GERENCIA DE ESTUDIOS Y FISCALIZACIÓN	
	Informe de Inspección Técnica Dirección de Estudios	
	"Informe de Inspección Técnica, gradas de acceso Puente Peatonal sobre la Av. Simón Bolívar y calle La Sofía, Parroquia La Ferroviaria"	DE-GEF

ASUNTO: Informe de Inspección Técnica gradas de acceso Puente Peatonal sobre la Av. Simón Bolívar y la calle La Sofía.

INFORME: 72-ITI-DE-2021

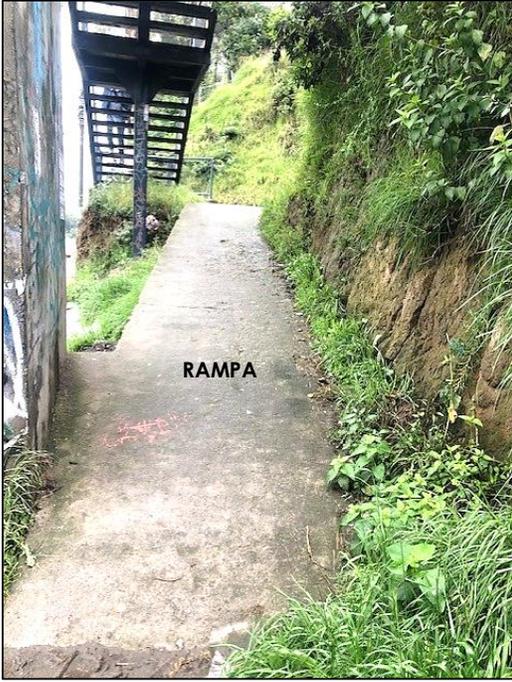
En el siguiente esquema se observa la ubicación actual del acceso mediante gradas al puente peatonal por el lado oeste que estaría afectado por la modificatoria del ancho de la vía.

El estribo oeste se encuentra ubicado tras una acera de 1.50 m. de ancho aproximadamente, quedando libre de obstáculos para la circulación peatonal; a una distancia aproximada de 1.90 m., desde el estribo oeste hacia el norte se encuentra ubicada una parada de transporte público.

Para dar accesibilidad desde el puente hacia la parada de transporte público, existe una rampa ubicada tras el estribo oeste.

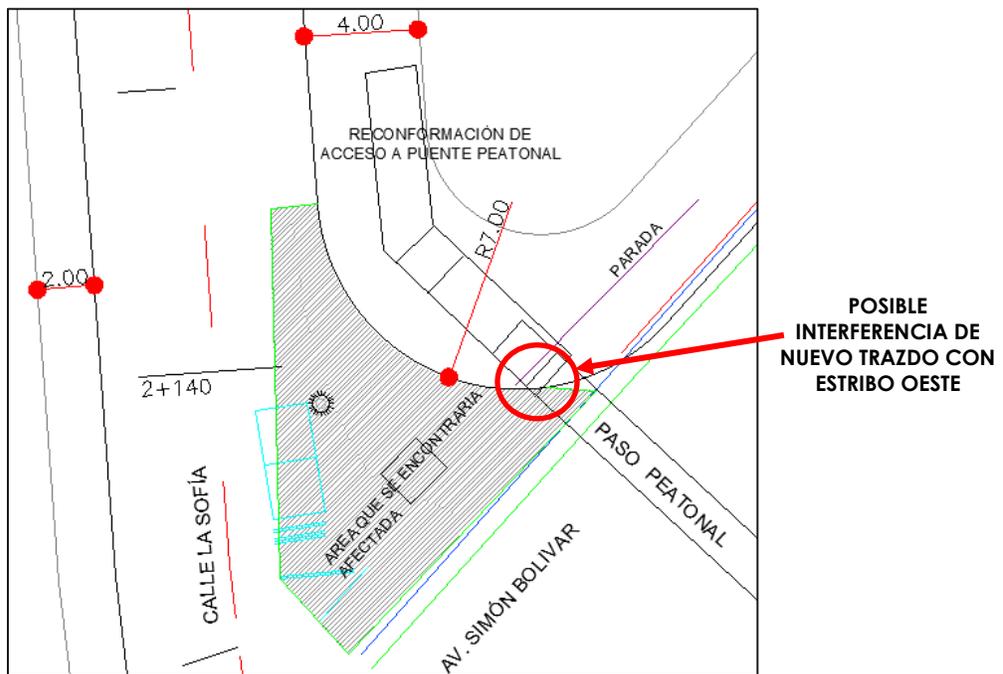
Descripción propuesta: Actualmente para acceder al puente en el lado oeste se lo realiza a través de gradas que se encuentran con una orientación paralela a la Av. Simón Bolívar, por la reforma planteada las gradas de acceso cambian de orientación quedando un tramo perpendicular con la Av. Simón Bolívar y un segundo tramo paralelo a la calle La Sofía.

Respecto al trazado vial en formato DWG remitido por la Administración Eloy Alfaro se recomienda realizar una verificación a detalle de las dimensiones reales de la sección transversal del estribo oeste, su ubicación en planta y ancho del tablero considerando que en el trazado propuesto se ha detectado una posible afectación al estribo oeste; para esta verificación se deberá tomar en cuenta el ancho de bordillos.

En el caso que se confirme la afectación al estribo, será necesario que la Administración Zonal Eloy Alfaro ajuste la reforma planteada a fin de evitar la necesidad de una restauración completa del puente.

La reorientación de las gradas de acceso al puente no se ve como un tema de mayor complejidad por lo que debería preverse dentro del alcance de los trabajos que se pretende ejecutar.
